LIITE 15

PUIJON SAIRAALA**VALMISTELUVAIHEESTA SAADUT LAUSUNNOT JA MIELIPITEET VASTINEINEEN**

Kaavaluonnos

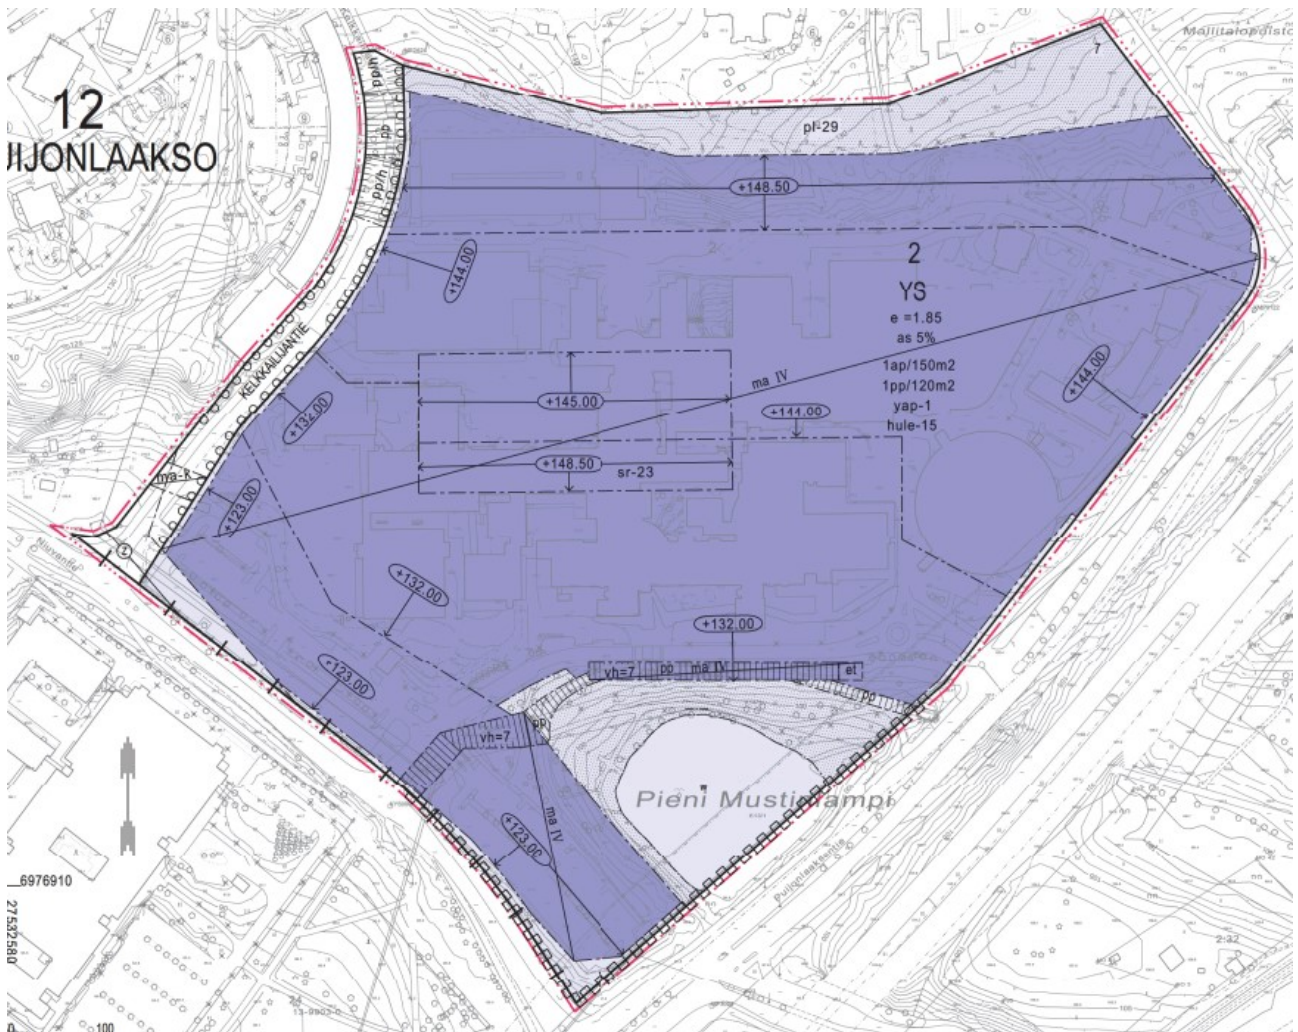
Nykyisellään KYS:n pyöräpysäköinti vierailijoiden ja potilaiden osalta on erittäin huonolla tasolla. Runkolukituspaikkoja ei juurikaan ole ja pyöräpysäköinti on opastamatonta ja edellyttää tuntemusta sairaalan alueelta. Kaarisairaalan luona oleva pyöräpysäköinti on tarpeeseen nähden räikeästi alimitoitettu ja laadultaan riittämätön. Varsinaisen sisäänkäynnin yhteydessä ei kunnollista pyöräpysäköintiä ole.

Mikäli pyöräilyä todella halutaan lisätä, on pyöräpysäköinnin ja kulkuyhteyksien oltava houkuttelevia ja helposti saavutettavissa. Pyöräpysäköinti vaatii tilavarauksen, sitä ei voida jättää myöhemmin mietittäväksi. Yleisötilaisuudessa esitettiin yhdeksi vaihtoehdoksi pyöräpysäköinnin järjestämiselle (auto)pysäköintikeskusten yhteyteen. Koska pysäköintikeskukset sijaitsevat alueen laitamilla, ne eivät ole niin houkuttelevia pyöräpysäköinnin suhteen. Pyöräpysäköinnin tulisi sijaita mahdollisimman lähellä sisäänkäyntejä.

Vaikka pyöräilyn edistäminen mainittiin johdannossa, nähdäksemme kaavassa ei juurikaan esitetty edistämiseen tähtäviä toimenpiteitä.

Vesihuollon osalta kaavaan tulee laittaa kaavamerkinnot, jotka edellyttävät varautumaan tontilla kiinteistökohtaiseen vesijohtoverkoston paineenkorotukseen (vj-1) sekä kiinteistökohtaiseen jätevesien pumppaukseen (jv-3).

Alueellinen vastuumuseo toistaa aloituskokouksessa mainitun rakennushistoriaselvityksen laatimisen tarpeen. Päärakennus arvioidaan inventoinnissa sairaala-alueen arvokkaimmaksi osaksi. Inventoinnissa arvioidaan myös kohteen kaupunkikuvallista merkitystä. Vanha sairaalarakennus toimii maamerkinä Puijonlaaksontien ja valtatievarrella. Pienen Mustinlammin ympäristön täydennysrakentamisella on mahdollisesti päärakennuksen dominanssia heikentävä vaikutus – näin ollen alueellinen vastuumuseo puoltaa matalampaa kerroskorkeusvaihtoehtoa (VE1).

Sairaalan päärakennukselle esitetään asemakaavan valmisteluaineistossa sr-23-merkintää, jonka selitys on: ”Suojeltu rakennus. Rakennuksen ulkoasun ominaispiirteet tulee säilyttää”. Alueellinen vastuumuseo arvioi, että kaavamääräyksessä tulee mainita, että rakennusta ei saa purkaa, ja että kohdetta koskevista korjaus- ja muutostöistä tulee kuulla alueellista vastuumuseota. Alueellinen vastuumuseo esittää lisäksi, että pistetalojen kulttuuriympäristöarvojen säilymistä tuetaan asemakaavallisesti.

Asemakaavaehdotuksen laadinnassa on pyritty ottamaan huomioon alueen reitistöjen selkeyttäminen. Asemakaavaehdotuksessa on osoitettu nimet tontin sisäisille kulkuväylille, jotka mahdollistavat tarkemman opastuksen järjestämisen tontille.

Asemakaavassa ei ole osoitettu erillisiä tilavarauksia polkupyöräpysäköinnille, koska muutuvien tarpeiden vuoksi alueen sisäiset toiminnot voivat muuttua sijainniltaan paljonkin tontin suuren pinta-alan vuoksi. Asemakaavan polkupyöräilyn laadullinen puoli on huomioitu sitovissa rakentamistapaohjeissa. Rakennustapaohjeet mahdollistavat laadullisten asioiden huomioimisen yhdessä sairaalan tulevaisuuden kehittämisen mahdollistamisen kanssa. Sosiaali- ja terveydenhuollon uudistuksen vuoksi alueen tulevaisuuden tarpeet voivat myös muuttua paljon nykytilanteesta, jonka vuoksi asemakaava on perusteltua laatia joustavaksi huomioiden kuitenkin samalla mm. polkupyöräilyn tarpeet.

Kaavaehdotukseen on lisätty vj-1 ja jv-3 määräykset. Muilta osin verkostot on huomioitu kaavan laadinnassa.

Rakennushistoriaselvitys on laadittu asemakaavaehdotusta varten. Saatujen lausuntojen perusteella kaavaehdotuksen pohjaksi on valittu vaihtoehto yksi (VE1) eli matalampi vaihtoehto Puijonlaaksontien ja Niuvantien risteykseen. Lausunnossa esitetyt kommentit koskien vanhaa pääosaa ja pistetaloja on huomioitu kaavaehdotuksen laadinnassa.
